### CAP ECO RECYCLING

### Thèmes abordés :

- Courrier de M.WOLFFER du 29/11/2021 concernant la recevabilité du dossier ([annexe 1](#))  
Suite à la demande d'autorisation référence B-210527-184146-104-377

Affaire suivie par : Maxime WOLFFER  
maxime.wolffier@developpement-durable.gouv.fr  
Tél : 02 72 74 78 05  
Réf : N3-2021-1341 - LEXP

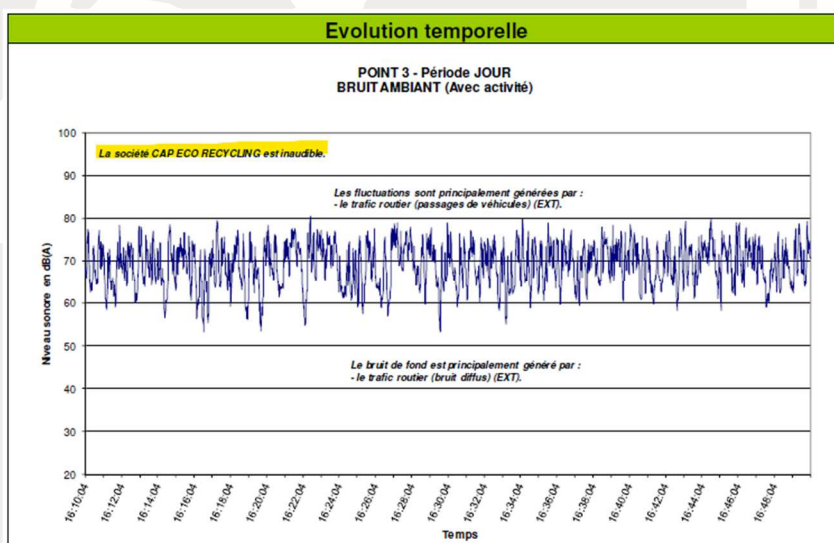
- E4.
- Un des relevés présente des niveaux de bruits non conformes, en effet une mesure en limite de propriété (point 3) donne une valeur supérieure à 70 dBA (71,5 dBA), il s'agira d'apporter des éléments correctifs à ce dépassement surtout que la campagne de bruit ne tient pas compte de l'installation d'un troisième broyeur sur site.

L'indicateur retenu pour le niveau ambiant en limite de propriété est pour ce point est le L<sub>50%</sub>, comme cela est possible du fait de la réglementation selon l'expert Dekra, ce point sera détaillé dans la réponse de CAP ECO RECYCLING.

En effet, il est apparu qu'à ce point, le bruit observé est lié à la voie express et non aux activités de CAP ECO RECYCLING comme indiqué dans le bruit d'analyse :

⇒ CAP ECO RECYCLING s'est engagée à faire effectuer une seconde analyse de bruit dans les 6 mois suivant la mise en fonctionnement de la 3<sup>ème</sup> ligne.

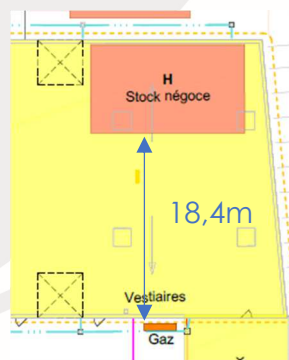
- L'exploitant déclare avoir consulté le SDIS quant à la conception et l'implantation des réserves d'eau contre l'incendie. L'exploitant transmettra l'avis du SDIS validant la proposition.

Transmission ce jour du compte-rendu rédigé par Cécile FRAISSE lors de la rencontre du 20/09/2021 avec le Lieutenant PELLE lors de laquelle avait été abordé ce point (en [annexe 5](#) de ce compte-rendu).

- ⇒ Comme convenu lors de l'échange du 20/09/2021 avec le SDIS, CAP ECO RECYCLING, dès réception des bâches :
- remplira le dossier technique 'Aménagement d'une réserve d'eau incendie',
  - invitera régulièrement le SDIS afin de s'assurer que les modalités de passage des véhicules de secours restent adéquates avec une éventuelle intervention.

## SCENARIO D'UN INCENDIE GENERALISE

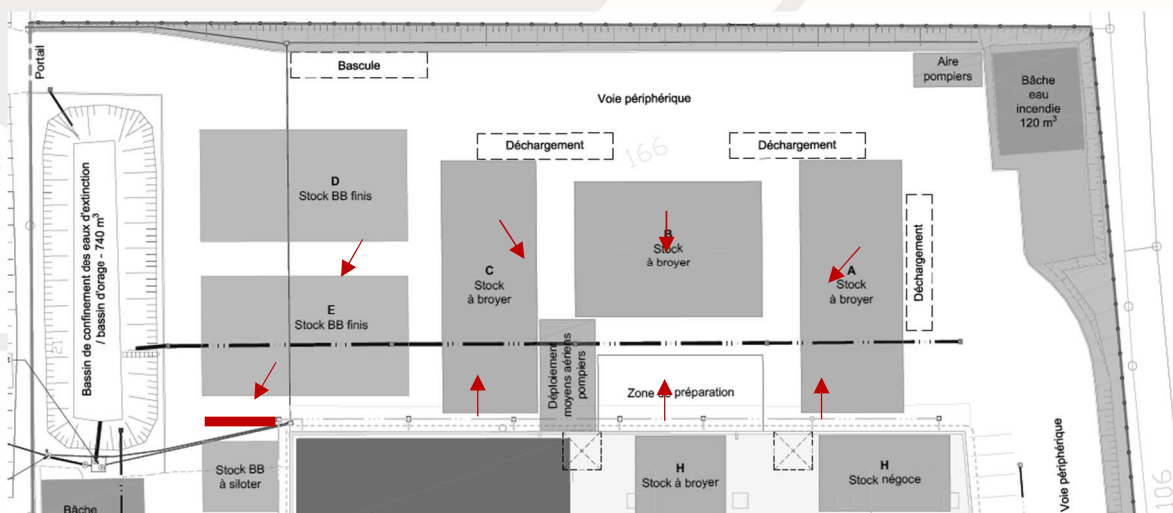
- Dans la demande de compléments, il était demandé à l'exploitant d'étudier les risques d'un incendie généralisé aux stockages extérieurs et au bâtiment de production. À cette demande, l'exploitant a modélisé, comme scénario majorant, l'incendie généralisé des stockages extérieurs uniquement. Les murs du bâtiment de production étant SF 30min et aucun recoupement n'étant prévu sur les stockages extérieurs, les risques de propagation ne peuvent être exclus (écoulements de déchets de plastiques, flammèches et flux thermiques). Aussi, l'exploitant doit considérer le scénario d'un incendie généralisé à l'ensemble des stockages de matières combustibles présentes sur le site, y compris à l'intérieur du bâtiment.

- L'exploitant indique mettre en place un muret entre le stockage E et le stock de bigbags à siloter à l'ouest du site. L'exploitant précisera les caractéristiques techniques de ce muret.

- Concernant la demande de dérogation à l'article 6 de l'arrêté ministériel du 6 juin 2018, l'exploitant n'apporte pas les éléments nécessaires permettant de s'assurer que le bâtiment répond aux caractéristiques de réaction et de résistance au feu minimales suivantes :

Après rencontre avec le SDIS (voir CR en [annexe 5](#)), le muret proposé par CAP ECO RECYCLING pour empêcher la propagation des stocks [A+B+C+D+E+F] serait suffisant pour endiguer une éventuelle propagation de l'incendie liée à des écoulements de plastiques fondus étant donné que :

- Les pentes de la voirie empêcheraient naturellement les nappes à se déplacer étant donné qu'elles sont contraires à ce déplacement.
- Au seul endroit où la pente du site ne permet pas cette protection, CAP ECO RECYCLING a prévu le positionnement d'un muret en Toutabloc REI 240 (voir fiche technique en [annexe 6](#)).

Figure 4 : Zones de stockage A, B, C, D et E à l'extérieur du bâtiment. Effets thermiques dus à l'incendie

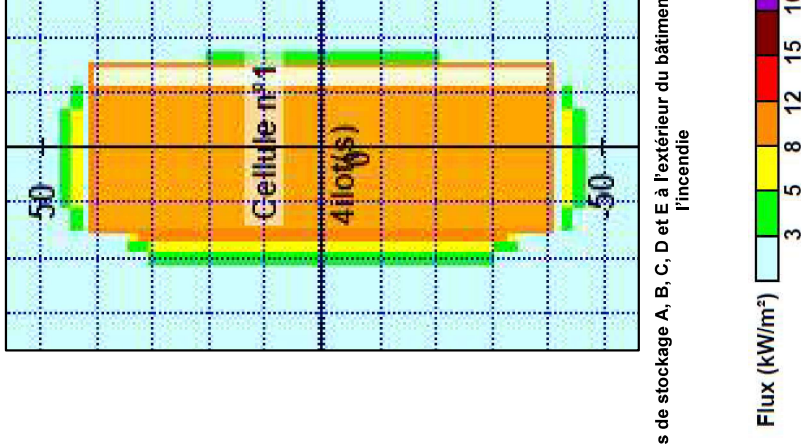
M.WOLFFER met en avant la faible puissance dégagée (907,0 kW) retenue pour ce scénario alors que la puissance retenue généralement retenue lors d'étude de flux thermique concernant des établissements de la rubrique 2662 (plasturgistes) est généralement de 1800kW.

Cette puissance dégagée a été calculé par le spécialiste DEKRA en matière de Flumilog, en prenant en compte un volume et une densité de stockage moyens du fait des espaces entre les ilots et des conditionnements de matières à broyer (caisses vides prenant beaucoup de volume mais ne représentant qu'une masse très faible et peu compacte, caisses grillagées ne sont pas remplies entièrement, etc). Les inspecteurs ont visité le site et ont pu appréhender ces stockages.

- ⇒ M.WOLFFER consultera les experts régionaux pour avis sur la modélisation
- ⇒ CAP ECO RECYCLING se renseigne auprès du prestataire DEKRA qui a réalisé la modélisation pour avoir plus d'éléments de réponse.
